黒沢建設㈱平成16年2月10日付け  
「朱鷺メッセ連絡通路の崩落事故について - (4)」に対する見解

平成16年3月4日  
朱鷺メッセ連絡デッキ落下事故調査委員会

支保工無しモデルの場合

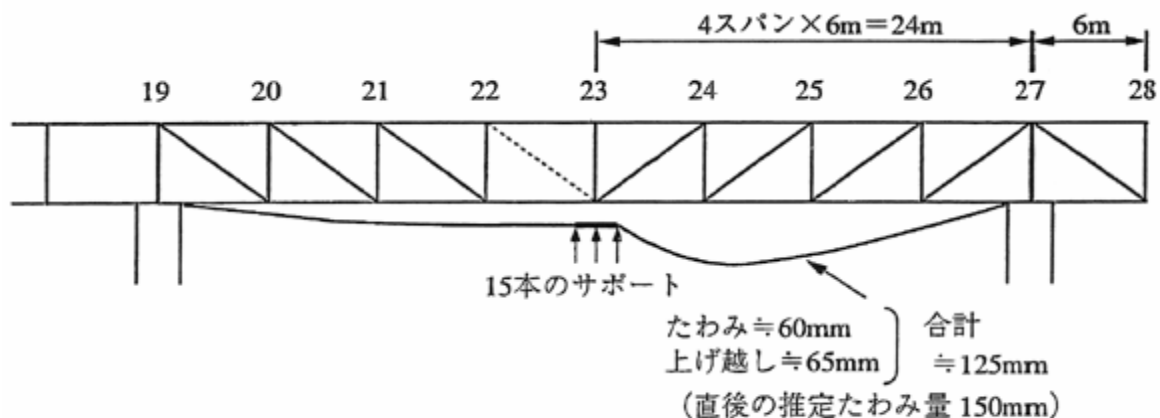
支保工のクリンジャッキで橋の自重を受けて、ジャッキダウンの作業をしている途中でこの作業は、様々な不具合により中断されました。このような現実の状況がありながら、支保工無しモデルを想定することは、委員会が何を意図しているのか理解することができません。

実際の施工時(第1回目のジャッキダウン時)には、「支保工が完全に効いている」状態と「支保工が効かない(無い)」状態の間にあると想定される。したがって、「支保工無しモデル」でも解析を行った。
